Dodatek č. 6

ke Smlouvě o dílo č. SML1028233

2. Tento Dodatek je uzavřen mezi objednatelem a zhotovitelem z důvodu objektivních změn, které vznikly při plnění Smlouvy o dílo k podlimitní veřejné zakázce s názvem „Výstupní – rekonstrukce uličního prostoru“.

Změna během výstavby č. 7

NÁZEV ZMĚNY / ROZPOČTU : SO 101 Komunikace-Statické zajištění svahu, geologický průzkum, gabion

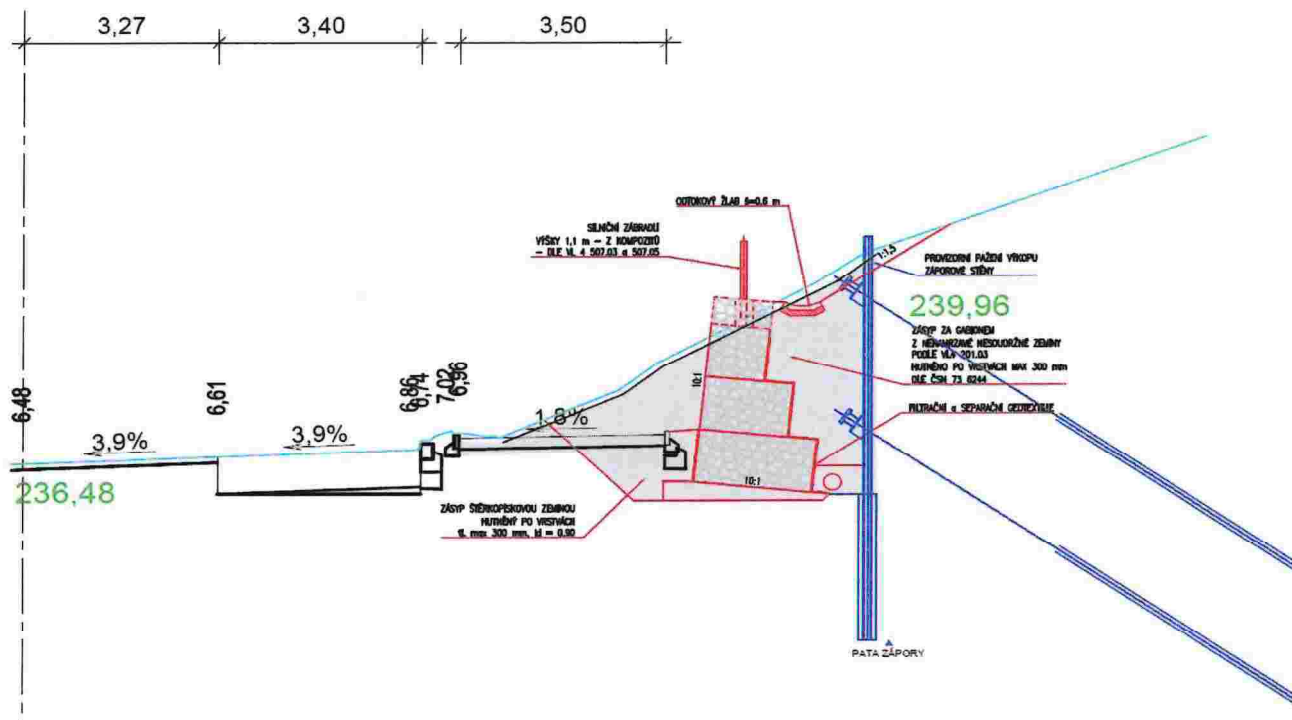
1) VCP: nová položka-inženýrskogeologický průzkum-1 ks

2) VCP: nová položka-záporové pažení-např.beraněné arseny hlouky 8 m- celkem: 45 bm

3) VCP: inženýrská a projekční činnost-1 kpl

4) VCP: navážení stávající položky č.30, 31-navýšení o 25%

PŘÍČINA / DŮVOD : Během průzkumných prací bylo zjištěno riziko nestability části svahu, který bude stavba odtěžovat během realizace gabionu a nové zastávky MHD ZOO-směr Dobětice. Bylo zjištěno, že část svahu již historicky ušla na silnici a svah byl doplněn navážkou z lomového kamene, která dle názorů statika a geotechnika již během let ujížděla a hýbala se, nyní je svah stabilizován, ale během zemních prací a odtežení části tělesa svahu hrozí jeho sesuv a ujetí. Na základě požadavků statika a projektantů byl proveden inženýrskogeologický průzkum pro určení smykové roviny svahu a byla vydána zpráva geotechnikem stavby-viz přílohy. Na základě těchto skutečností a podkladů navrhl projektant a statik stavby návrh řešení pro případ, že by během realizace bylo zjištěno, že se svah skutečně hýbe a že hrozí riziko jeho sesunutí. Práce na beraněných arsenách budou provedeny pouze v případě nutnosti zajištění nestabilního svahu a pouze se souhlasem TDS a investora. Inženýrskogeologický průzkum byl již proveden a bude po odsouhlasení tohoto ZL vyfakturován. Stejně tak projektantské a inženýrské činnosti nutné pro tyto práce a projekt. Dle informací projektantů a statika bude během odtěžování svahu provedeno místní šetření, na jehož základě dojde možná k úpravám rozměrů opěrné gabionové zdi-navýšení šířky a hloubky založení. Z těchto vůdovů bude v rámci tohoto ZL přidána rezerva 25% pro objem prací na gabionu, provedené práce budou fakturovány za základě skutečností odsouhlasených TDS a investorem. Všechny tyto skutečnosti jsou součástí tohoto ZL č.42.

Tyto práce mají vliv na cenu díla a termín realizace díla-v případě nutnosti statického zajištění svahu dojde k prodloužení termínu realizace o 30 dní.

Práce jsou nezbytné pro realizaci díla a mají vliv na cenu díla a termín realizace. Objednatel souhlasí a dává svolení k provedení prací.

NÁZEV ZMĚNY / ROZPOČTU : **SO 101 Komunikace-úpravy pro nevidomé NIPI**

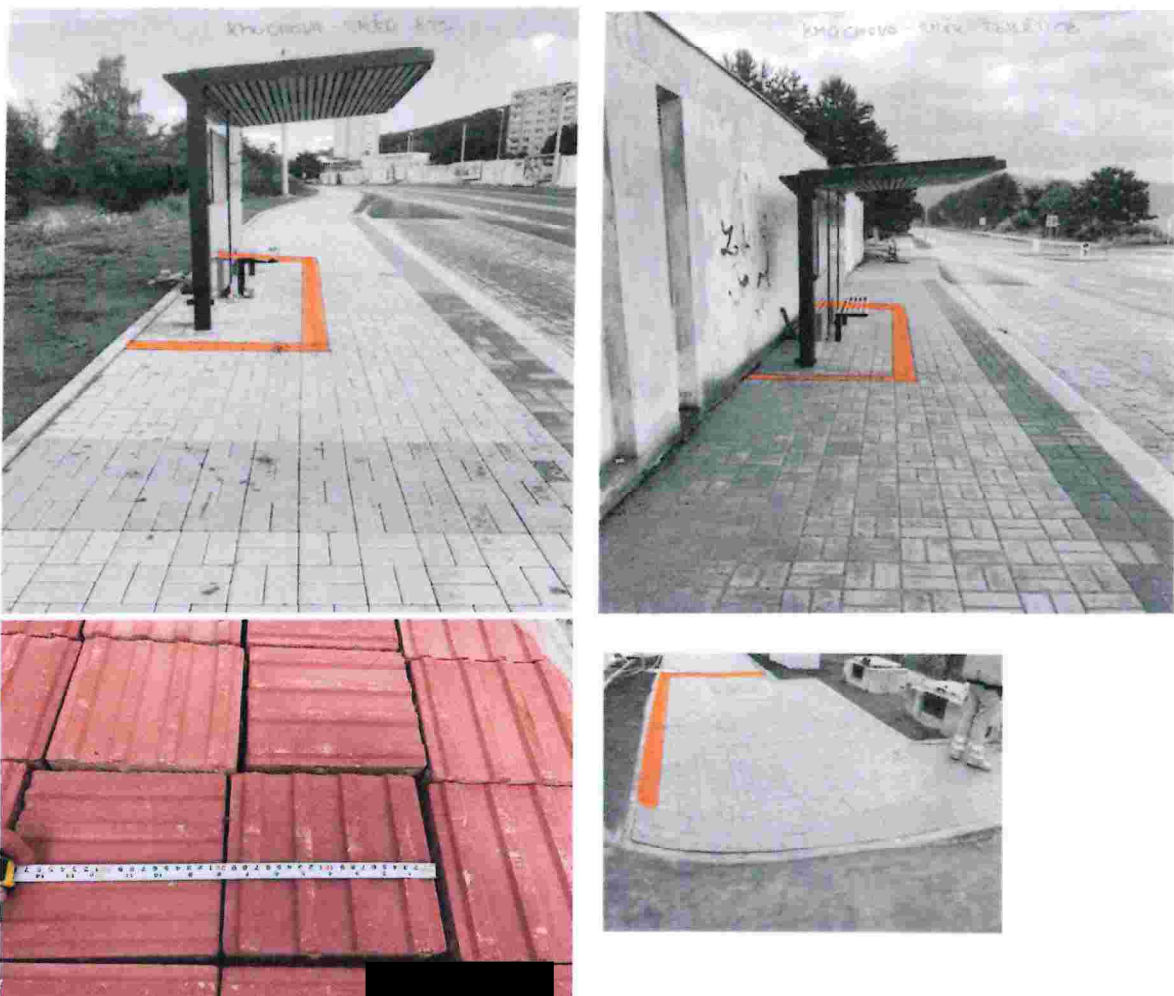
1) VCP: nová položka-ruční rozebrání a očištění dlažby-CIHLA 10*20 cm,tl. 6 cm+paletování+odvoz do 1 km-celkem: 26,1 m2
2) VCP: nová položka-pokládka dlažby pro nevidomé s vodící linií-dlažba 20*20 vodící linie červená BEST -práce+materiál-celkem: 26,1 m2
3) VCP: nová položka-mobiliář-lavička-vč.zapuštění z důvodů bezbariérového využívání stavby- 1 kpl
3) VCP: inženýrská a projekční činnost-1 kpl

PŘÍČINA / DŮVOD : Na základě požadavků investora a PČR proběhla kontrola stavby se zástupci bývalé organizace NIPI (NIPI bylo cca v dubnu 2025 zrušeno), která se zabývá kontrolou staveb a jejich bezbarierovým využíváním a využíváním pro nevidomé. Na základě požadavků investora a PČR proběhla kontrola a byly navrženy potřebné úpravy a změny oproti projektové dokumentaci, tak aby stavba byla plně bezbariérová a k bezpečnému využívání pro nevidomé. Investor a zhotovitel obrží po dokončení těchto úprav certifikáty potvrzující, že stavba je plně bezbariérová a bezpečná pro nevidomé a že je vše v souladu s aktuálními normami a předpisy. Všechny tyto práce a skutečnosti jsou součástí tohoto ZL č.43.

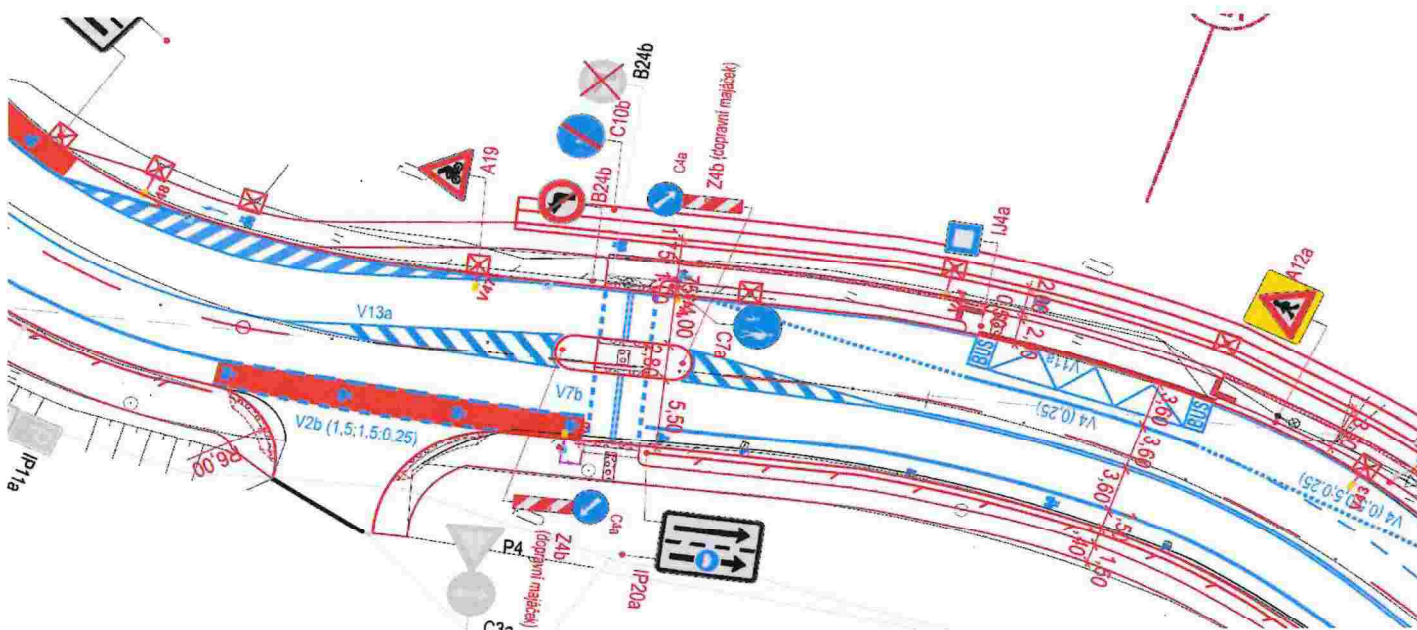
4) MNP-odpočet stávající položky SO 101-položka č.69-celkem 563 m2

5) VCP: inženýrská a projekční činnost-1 kpl

PŘÍČINA / DŮVOD : Na základě požadavků investora a PČR proběhly úpravy vodorovného a svislého dopravního značení stavby. V období mezi vznikem projektu a zahájením realizace se změnily některé normy a předpisy, které nebyly v původním projektu a výkazu výměr započítány. Na základě požadavků PČR a investora byly provedeny úpravy VDZ (např. změny ukončení cyklopruhů, změny plných a šrafovaných čar, doplnění šípek a symbolů atd.). Dále proběhla na základě požadavků PČR záměna výstražných majáčku na přechodových ostrůvcích stavby. Stavba namontovala v souladu s normou velké majáčky, které následně byly na základě požadavků investora a PČR vyměněny za majáčky malé. Velké majáčky byly na základě požadavků investora odvezeny na AVE Krásné Březno, které spravuje pro město dopravní značení. Dále bylo na základě požadavků investora změněno VDZ v cyklostezce a cyklopruzích, kde bude původně uvažovaný hladký plast nahrazen z důvodů bezpečnosti provozu cyklistů Rocbindou, která neklouže a neohroží nebezpečí uklouznutí cyklisty. Na jaře 2025 proběhlo obnovení VDZ v barvě před uzavírkou mostu Dr.E.Beneše. VZD v plastu bude na základě požadavků investora provedeno po dokončení výstavby TTV Výstupní-investiční akce DPMÚL Ústí n.L.. Všechny tyto skutečnosti a práce jsou součástí tohoto ZL č.44.

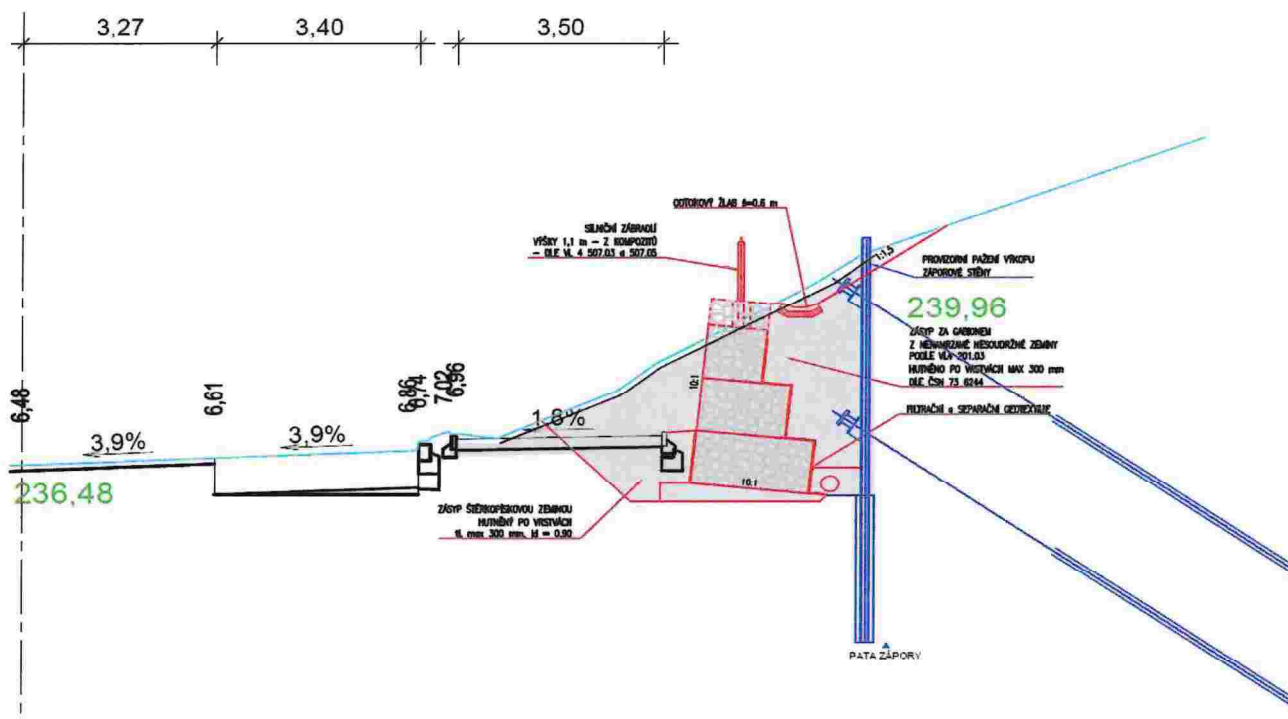
4) MNP-odpočet stávající položky SO 101-položka č.14-odkopávky-celkem 457 m3

PŘÍČINA / DŮVOD : Během průzkumných prací bylo zjištěno , že v místě kde se bude stavba zakusovat do stávajícího svahu, který musí být po přeložkách ČEZ Distribuce odtěžen a vybourán a bude zde vybudována OZ z gabionů a nová zastávka MHD ZOO-směr Dobětice-včetně chodníků a cyklostezky. V tomto místě a úseku stavby se dle průzkumných prací a sond nachází na většině plochy skála, která bude muset být vybourána pomocí těžké mechanizace-točtýň bagr 10 tun a bouracích kladiv. Projektant zhotoví model, dle kterého se jedná o výměru 1050 m3, v původní PD se uvažovalo s výměrou 457 m3. Na základě těchto sond a odhadu projektanta bude s předstihem zhotoven tento ZL, do kterého budou zahrnuty odhadnuté objemy. Skutečné objemy budou upraveny na základě skutečností a vážních lístků ze skládky, kam bude vybouraný materiál uložen. Z důvodů zapuštění stožárů TTV do OZ z gabionů došlo k navýšení objemů a zemních a bouracích prací. Všechny tyto odhady a skutečnosti jsou součástí tohoto ZL č.45.

Tyto práce mají vliv na cenu díla a termín realizace díla-v případě nutnosti bourání skály dojde k prodloužení termínu realizace o 21 dní.

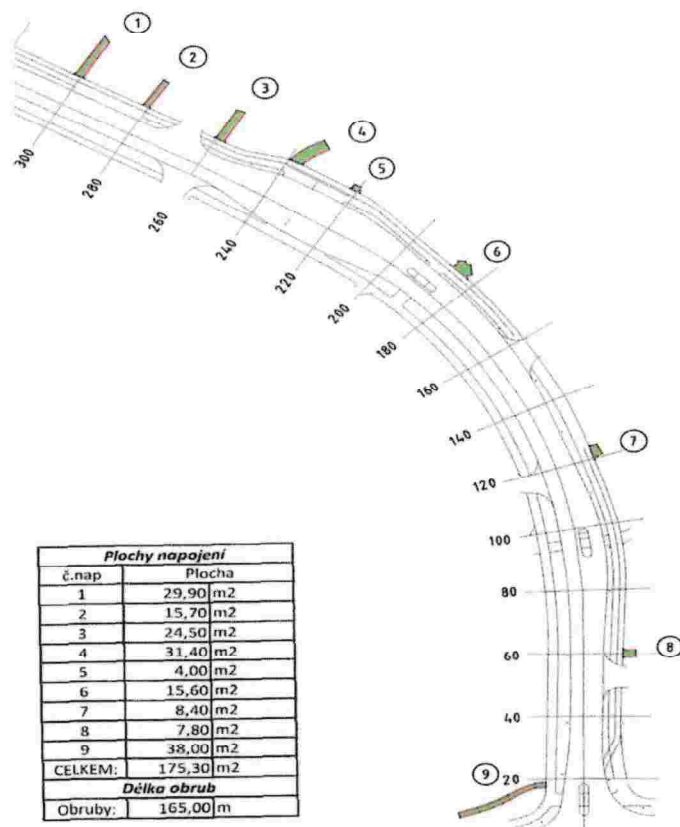
1) VCP:viz předložený rozpočet- 3 varianty-zhotovitel si vybral variantu č.2- 1 kpl

PŘÍČINA / DŮVOD : Během výstavby bylo zjištěno, že v Krásném Březně nevychází výškové nápoje stávajících chodníků ze sídlišť na nové komunikace. S investorem a příslušným obvodem bylo domluvené, že chodníky budou vybourány a vybudovány chodníky nové, tak aby došlo k výškovému sjednocení stavby a výškových nerovností. Z předložených variant si obvod a investor vybral kompletní rekonstrukci chodníků a nové povrchy z asfaltů. Zhotovitel tyto skutečnosti a změny nacenil v rámci tohoto ZL stavby. Všechny tyto skutečnosti jsou součástí tohoto ZL č.46.

NÁZEV ZMĚNY / ROZPOČTU : **SO 401 Komunikace-VO-úpravy PD dle RDS-I.-III.úsek**

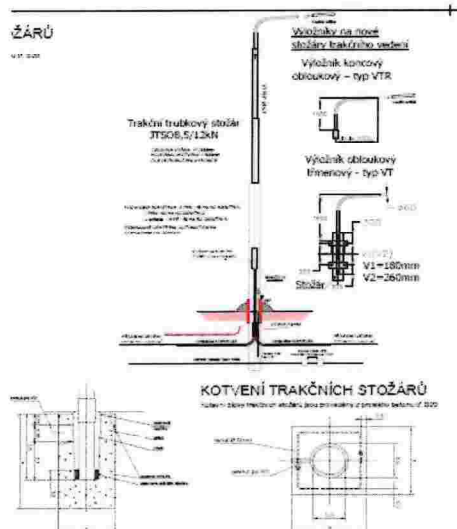
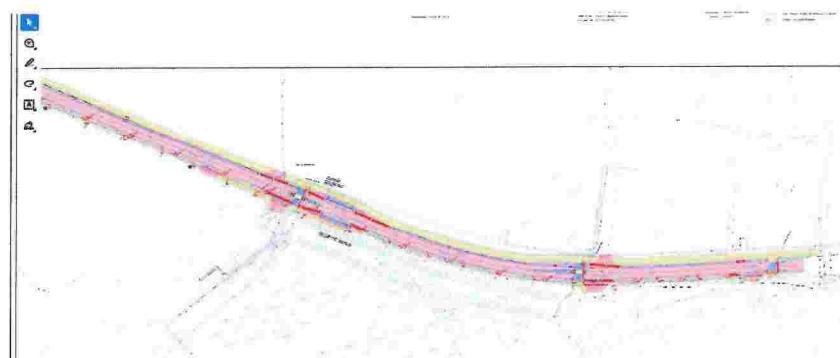
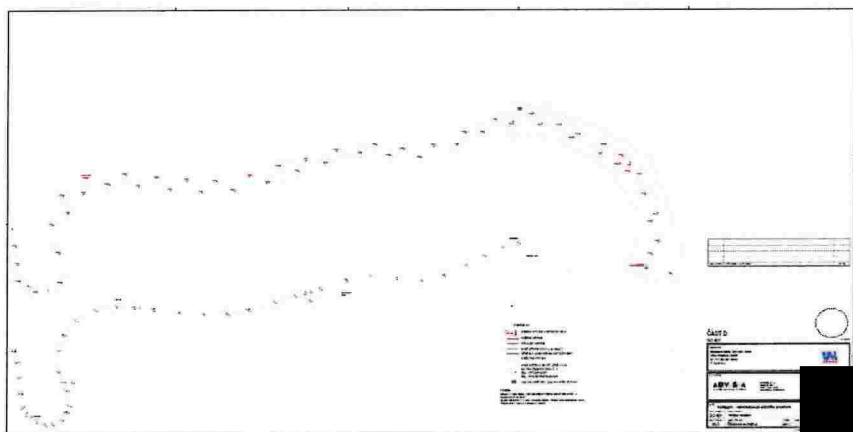
1) VCP-nová položka SO 401-VO-I.-III.úsek dle RDS- 1 kpl

2) MNP-stávající položka SO 401 VO z SoD-odpočet- 1 kpl

PŘÍČINA / DŮVOD: Na základě požadavků investora a správce VO-DPMÚL došlo ke kompletnímu přeprojektování projektu na veřejné osvětlení Výstupní ulice. Správce VO-DPMÚL po domluvě s investorem zpracuje RDS na I.-III.úsek stavby (kompletní stavba) a předloží RDS na VO I.-III.úsek zhotoviteli, který na základě RDS a upraveného VV na I.-III.úsek zpracuje ZL stavby na Veřejné osvětlení. Všechny tyto změny a skutečnosti budou součástí tohoto ZL č.47.
